福島第一原子力発電所 特定原子力施設に係る実施計画 変更認可申請書の
一部補正について

「福島第一原子力発電所 特定原子力施設に係る実施計画」

建屋最下階の滞留水の残水箇所の扱い方に関する変更について、記載の適正化及び原規規発第1806083号にて認可された実施計画の施行に伴う記載の適正化を行う。

図－5 運用目標値の設定根拠

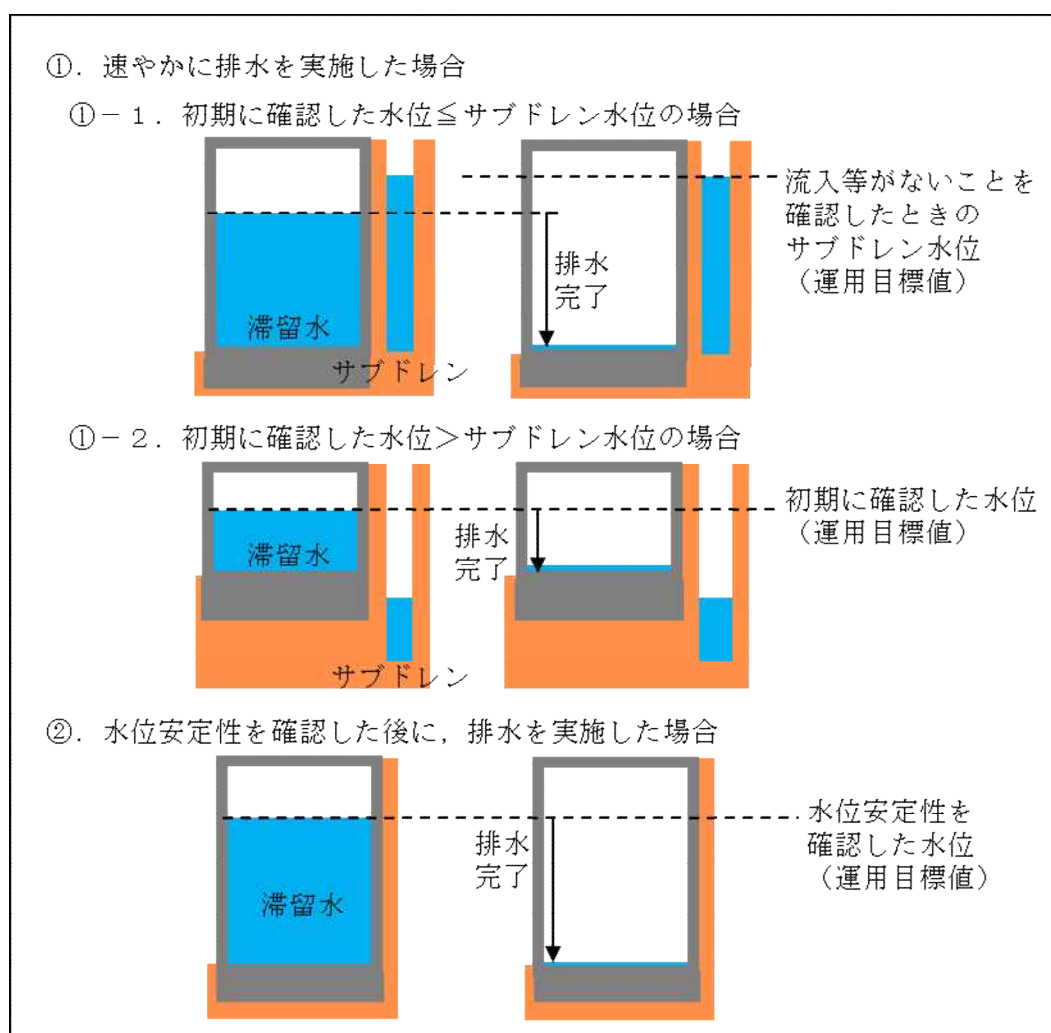
- (1) 排水完了エリアに貯留する残水は、水位が安定していること等を確認出来た範囲内で水位管理するための運用目標値を図－5に従って定め、適切な頻度で水位監視を行う。排水完了エリアに貯留する残水とは、建屋に貯留する滞留水と水位が連動しておらず、滞留水を排水可能限界レベルまで排水し、水位計測が困難^{*}となるエリアを示す。当該エリアにおいて、雨水の浸入、地下水の浸透等が運用目標値以下で発生した場合は(2)に準じた排水を適宜実施する。当該エリアの水位が運用目標値を超えた場合は速やかに排水を実施するとともに、水位が運用目標値を下回るまでは日々の水位監視を行う。また、水位の安定が確認出来ない場合は、排水可能限界レベルまで排水を継続する。

図-6 床面以下に貯留する残水の運用目標値

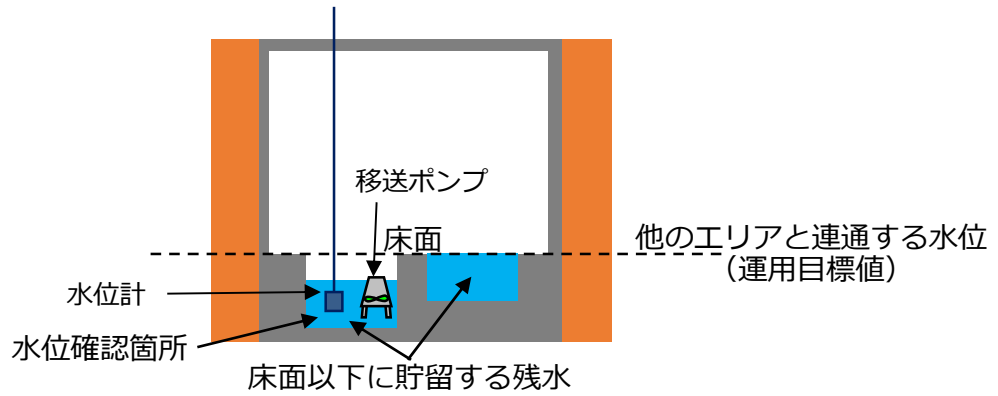
床面以下に貯留する残水は、運用目標値を定めて適切な頻度で水位監視を行う。運

用目標値は、当該エリアが他のエリアと連通する水位以下に設定する（図－6）。水位の確認について、水位確認できる箇所は当該水位計、水位確認できない箇所は近傍エリアの水位計にて実施する。水位が運用目標値を超えた場合は、運用目標値以下まで排水を実施する。

図-7 1号機タービン建屋最下階平面図

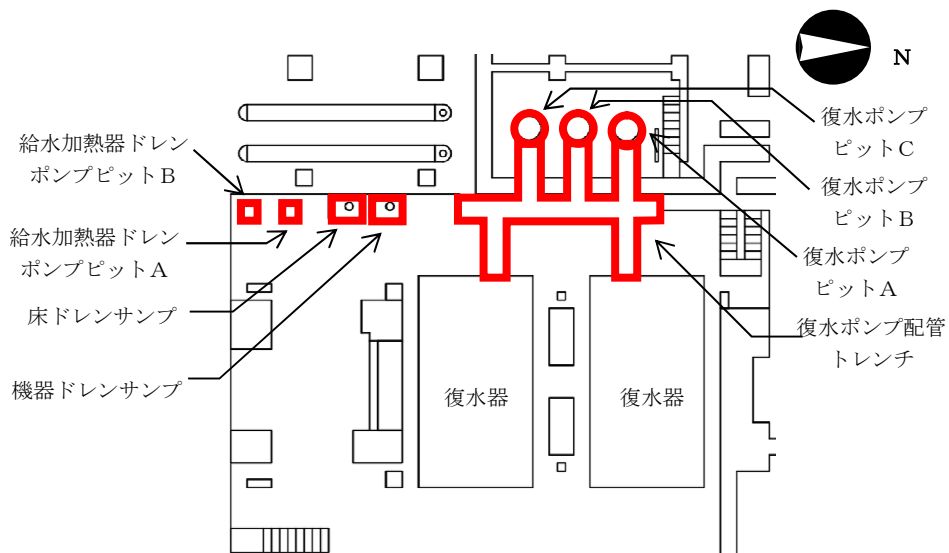
床面以下に貯留する残水の対象エリアを表－1と図－7に示す
